**Modulo per la presentazione delle osservazioni per i piani/programmi/progetti sottoposti a procedimenti di valutazione ambientale di competenza statale**

STRUMENTO DI OTTIMIZZAZIONE E PIANIFICAZIONE AL 2030 REMIATO DALLA SOCIETA THESIS PER CONTO DI AER TRE-SAVE E ENAC - PER PROCEDURA V.I.A. DELL'AEROPORTO DI TREVISO

Riferimento: "STRUMENTO DI PIANIFICAZIONE E OTTIMIZZAZIONE AL 2030 PER L'AEROPORTO  
A. CANOVA DI TREVISO AL 2030".

Oggetto: Richiesta di non accoglimento dell'aumento dei voli all'aeroporto di  
Treviso. Contiene n. 28 Allegati.

# Rumore aeroporto "Canova":

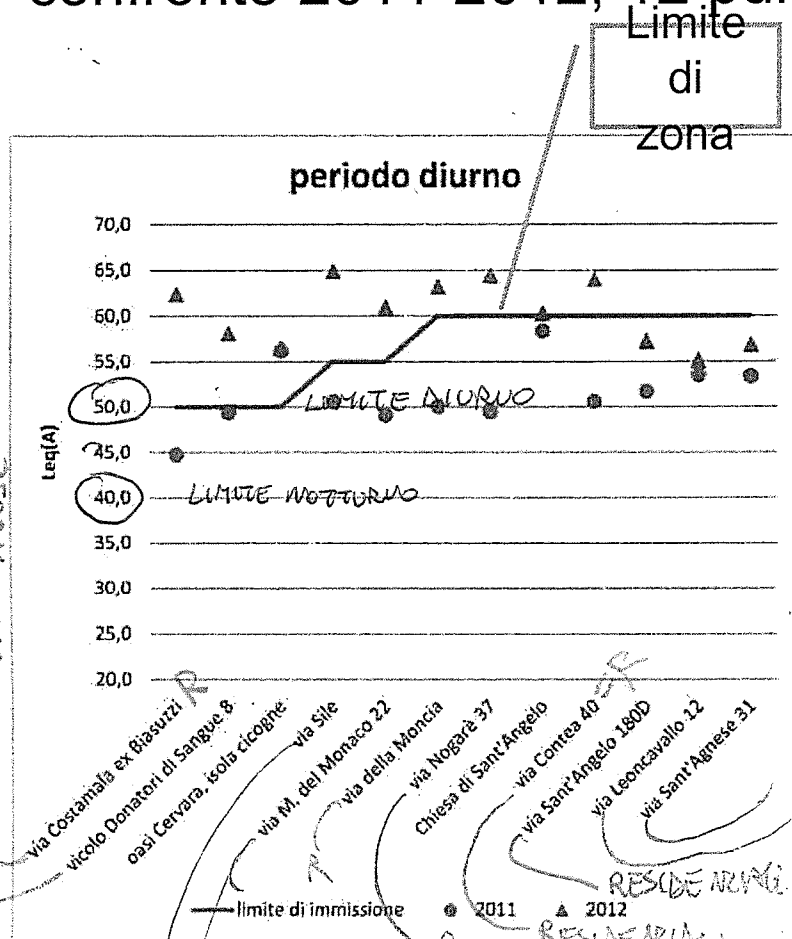
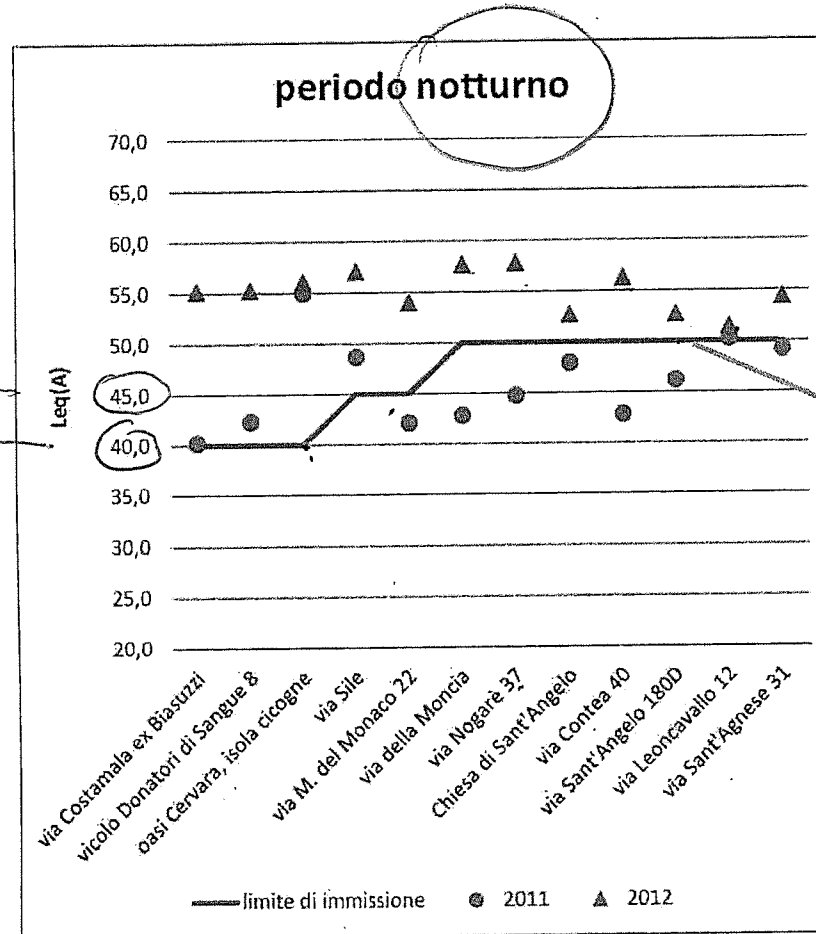
Il limite di zona spesso viene superato a causa del rumore dell'aeroporto

(NB) LIMITE NOTTE 40 dB  
LIMITE GIORNO 50 dB } D.L. MIN. AMBIENTE 155/2010

RUMORE LIMITE DIURNO 50.4  
RUMORE LIMITE NOTTURNO 40
